Q 1. マグネタイトであることを示すX線回折のデータを提示すること。

下表の通り、顛末書添付資料—28に記載の高浜4号機回収スケール26ケースについて、摩耗試験で取得した伝熱管及びスケールの摩耗深さを示す。

Fig. 3. Phenomena governing SG deposits.

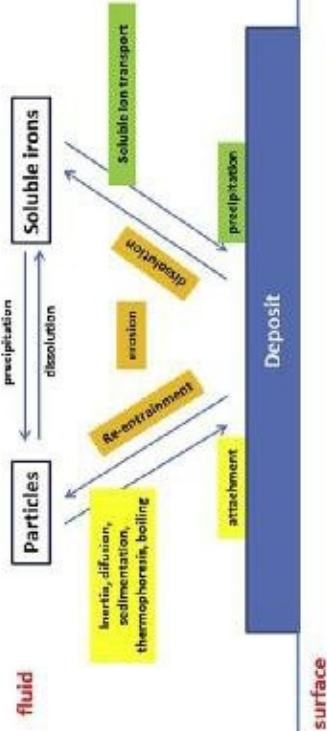
Q 2. 2次系からFeが発生しSGにスケールとして付着（下部は稠密、上部は粗密）するまでの流れを、化学反応式を用いて説明すること。また、エビデンスとして公開文献を示すこと。

A. 2次系の構成機器の流れ加速型腐食等により、給水中に鉄が供給され、その形態は大きく分けて「①溶解している鉄イオン」と「②粒子状の鉄酸化物（主にFeOOH（オキシ水酸化鉄）、Fe₂O₃（ヘマタイト）、Fe₃O₄（マグネタイト）」があり、SG伝熱管表面でスケールを形成する（図参照^{※1}）。

マグネタイトの付着メカニズムは①鉄イオンの析出付着と②マグネタイト粒子の付着がある。

図 稠密層厚さと摩耗深さ比の関係

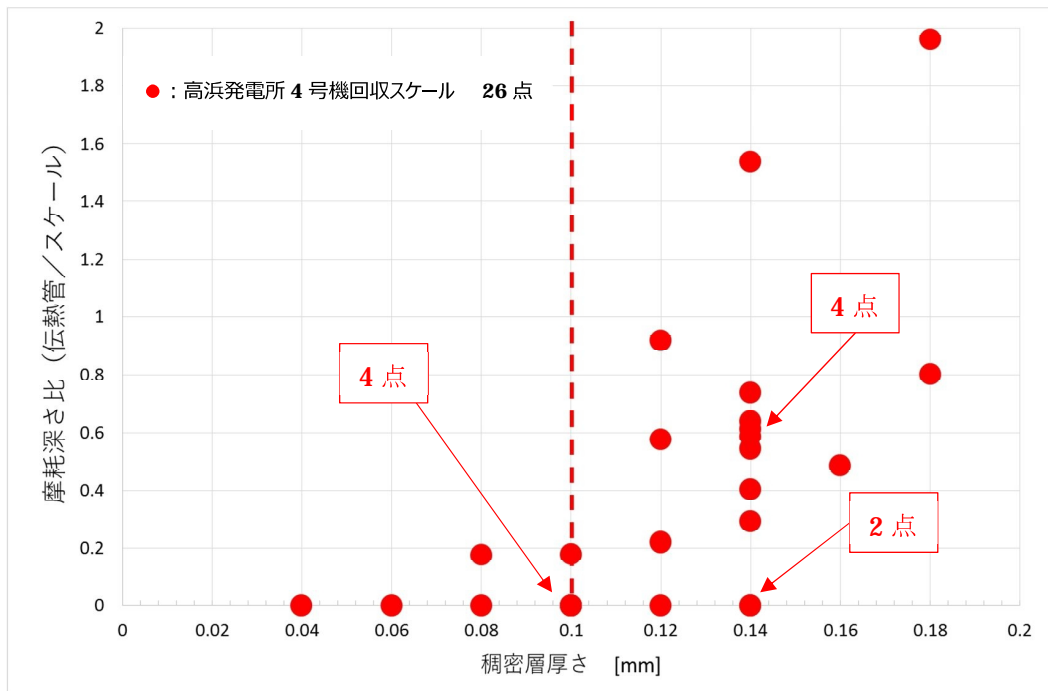
Q 4. 摩耗試験結果について、摩耗体積だけでなく摩耗深さを提示すること。

下図に稠密層厚さと摩耗深さ比の関係を示す。
摩耗体積での整理と同様に、稠密層厚さが大きくなるほど、摩耗深さ比が大きくなることを確認した。
